Mission régionale d'autorité environnementale
Grand Est

**Avis sur le projet de révision allégée n°2 du Plan local d'urbanisme
intercommunal du Hattgau (PLUi)
portée par la Communauté de communes de l'Outre Forêt (67)**

n°MRAe 2024AGE70

Illustration 3: plan de masse du projet, objet de la révision allégée n°2.

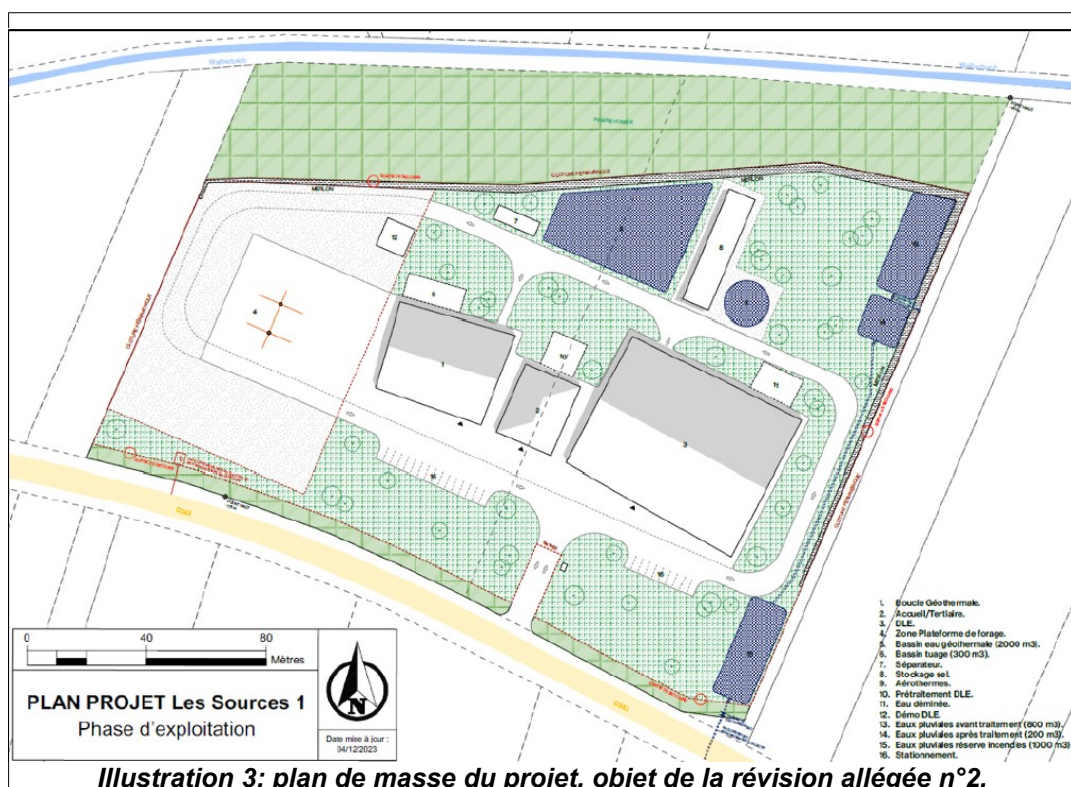
L'Ae regrette que le dossier de révision du PLUi ne détaille pas davantage les alternatives de localisation annoncées dans le dossier de projet et ne justifie toujours pas suffisamment que le site finalement retenu est celui du moindre impact environnemental, d'autant plus que l'éloignement des habitations, un des principaux critères retenus dans le dossier de révision, n'est pas un motif valable dans la mesure où les premières habitations sont situées à quelques mètres seulement du projet (voir point 3.2. ci-après).

L'Ae recommande de détailler les alternatives de localisation possible à la création de la zone UT, notamment au sein de la « zone » d'Hatten retenue en tant que projet d'envergure nationale ou Européenne d'intérêt général majeur (PENE), et de justifier que le site finalement retenu est celui du moindre impact environnemental.

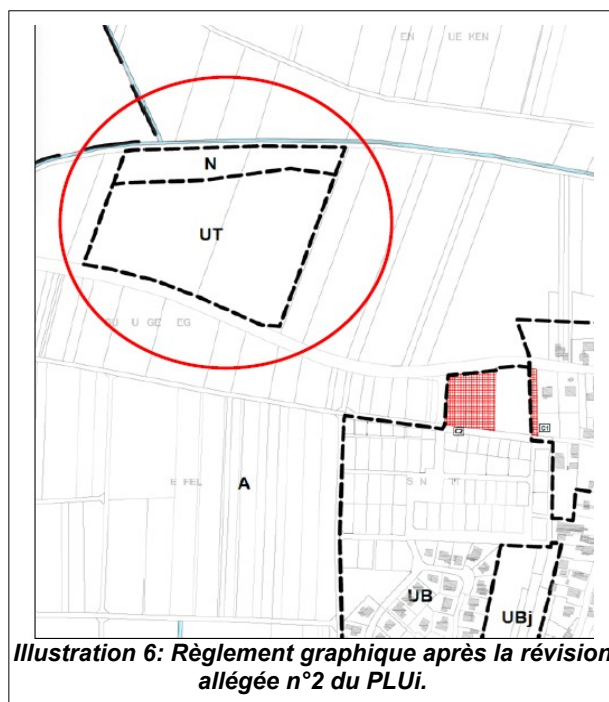
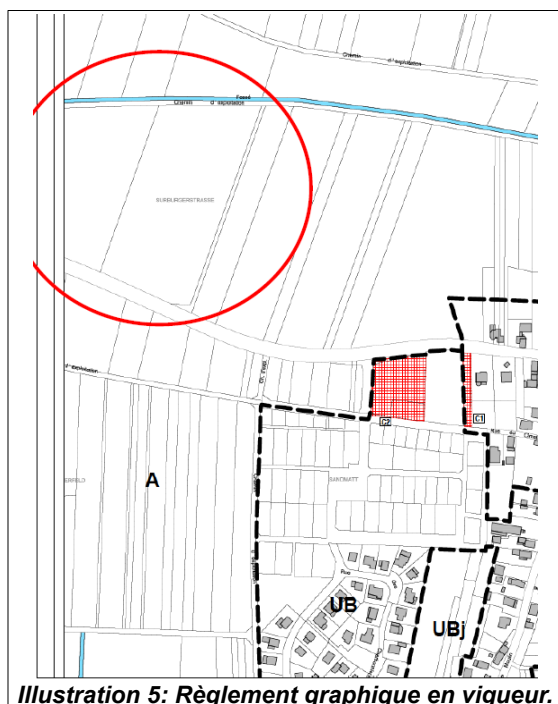
La zone UT créée est sujette aux inondations de cave par remontées de nappes d'eaux souterraines. Le règlement écrit ne prévoit aucune disposition dans le règlement écrit pour préserver les biens et les personnes face à ce risque. L'Ae s'interroge également sur la vulnérabilité de la zone UT aux remontées de nappe compte tenu des travaux géothermiques qu'elle permettra.

Le règlement écrit de la zone UT créée prévoit le rejet des eaux usées à une station d'épuration avec prétraitement si nécessaire. Il recommande par ailleurs plusieurs points contradictoires à savoir : l'infiltration des eaux pluviales, de privilégier le réseau d'eaux pluviales s'il existe, de rejeter les eaux pluviales dans le réseau d'assainissement pour la commune de Betschdorf. Il permet également la récupération des eaux pluviales. Ces dispositions contradictoires doivent être clarifiées et le PLUi doit imposer, si possible, l'infiltration à la parcelle ainsi qu'un coefficient de perméabilité des sols afin de garantir cette infiltration.

L'Ae recommande de prévoir des dispositions précises dans le règlement écrit pour préserver les biens et les personnes face au risque d'inondation par remontées de nappes d'eaux souterraines.

L'Ae recommande de clarifier les dispositions relatives à la gestion des eaux pluviales au sein de la zone UT créée et d'imposer, si possible, l'infiltration à la parcelle ainsi qu'un coefficient de perméabilité des sols afin de garantir cette infiltration.
